Nota wijzigingen

bestemmingsplan ‘Vlijmense Dijk 67, Vlijmen’

Vastgesteld in de raadsvergadering van 14 mei 2024

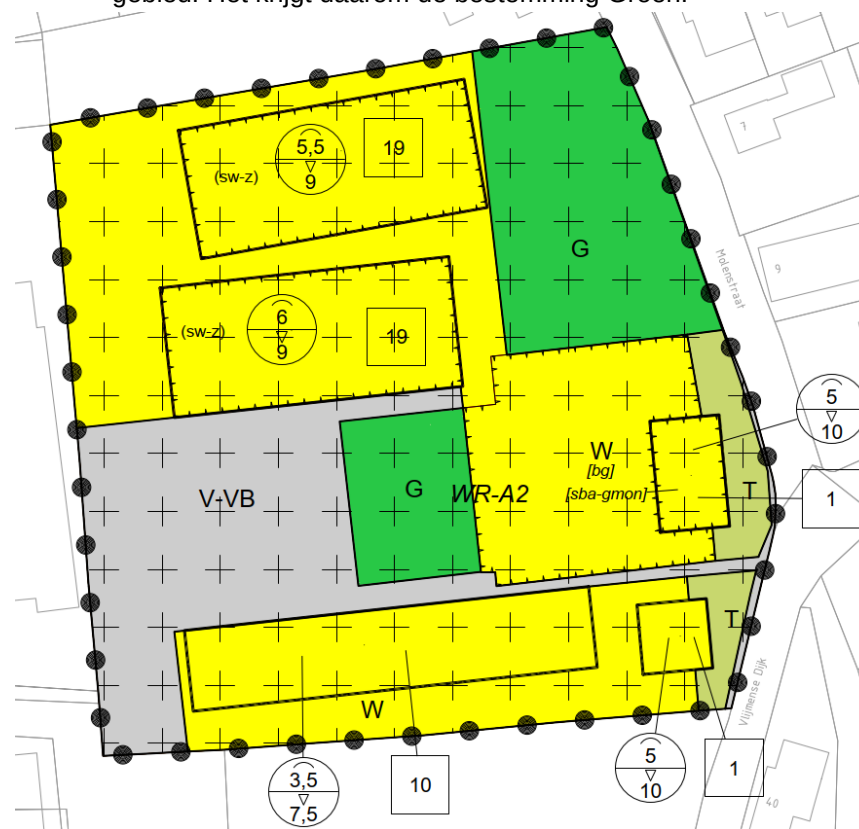
15.	Regels, Verbeelding	Het aantal bijgebouwen bij de monumentale boerderij is meer dan standaard mogelijk is in de	Ter plaatse van de 'achtertuin' van de monumentale boerderij is een aanduiding opgenomen op de verbeelding. Zie onderstaande uitsnede.

Nr.	Planonderdeel	Aanleiding	Wijziging
		regels van de bestemming Wonen. Deze bijgebouwen zijn echter wel relevant voor de monumentale waarden en dienen dus niet onder het overgangsrecht gebracht te worden. Daarom is een aanvullende regeling nodig om de bijgebouwen mogelijk te houden.	 In de regels is aan artikel 6.2.2 een nieuw lid toegevoegd onder d: <i>In afwijking van de leden b. en c. geldt ter plaatse van de aanduiding 'bijgebouwen' dat het gezamenlijke oppervlak van aan- en uitbouwen niet meer mag bedragen dan 350 m2;</i> De overige artikelen zijn hernummerd.
Verbeelding		Het stedenbouwkundig ontwerp is aangepast ten gevolge van de aanpassingen aan de ontsluiting. Daarmee verschuiven ook andere functies in het gebied en dienen bestemmingsvlakken aangepast te worden.	De bestemmingsvlakken zijn afgestemd op het aangepaste stedenbouwkundig ontwerp. In het kort: - Parkeerplaats aan de westzijde is vergroot, verkeersbestemming dus ook; - De monumentale boerderij wordt verkocht als woning, er is geen sprake meer van dagbesteding. De omliggende bijgebouwen en grond horen ook bij het perceel. Het bestemmingsvlak voor Wonen is daarop aangepast, evenals het bestemmingsvlak voor verkeer.
